敦賀発電所敷地内破砕帯の外部レビューチーム評価結果について ＜2号機原子炉建屋直下を通るD-1破砕帯の評価＞

特別号
2013年8月
第20号

日本原子力発電株式会社

D-1トレンチ概要図

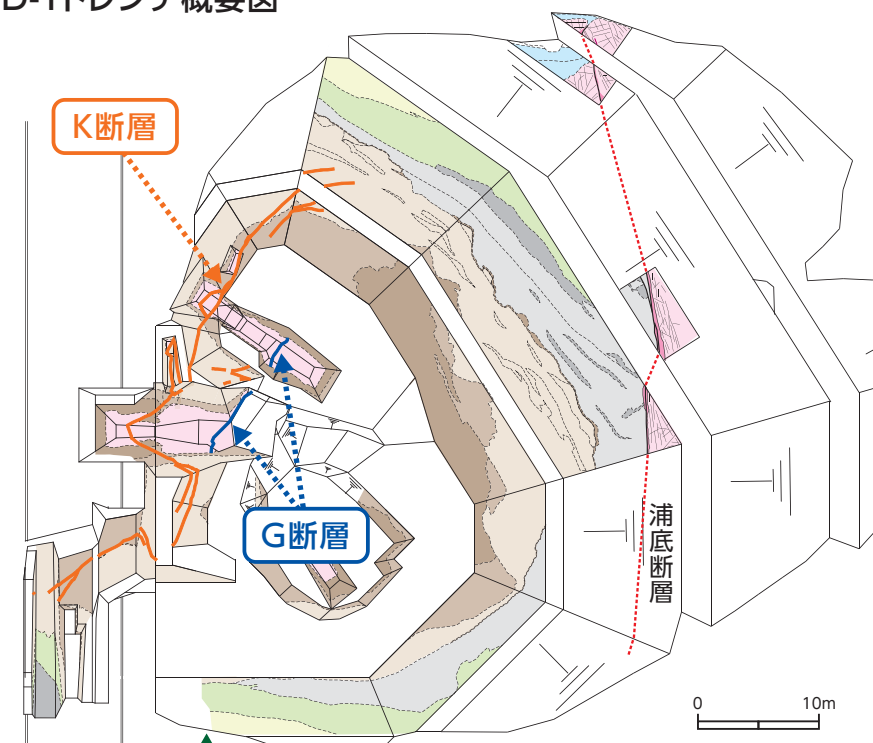
■原電の最新の報告書には、火山灰による堆積層の年代の特定など、新たに得た地質学的な知見が含まれており、その新たな知見は、原子力規制委員会との議論を再開する重要な理由になる。

■原電が行った追加調査結果から、D-1破砕帯が少なくとも約12～13万年前以降活動していない明確な証拠を確認した。
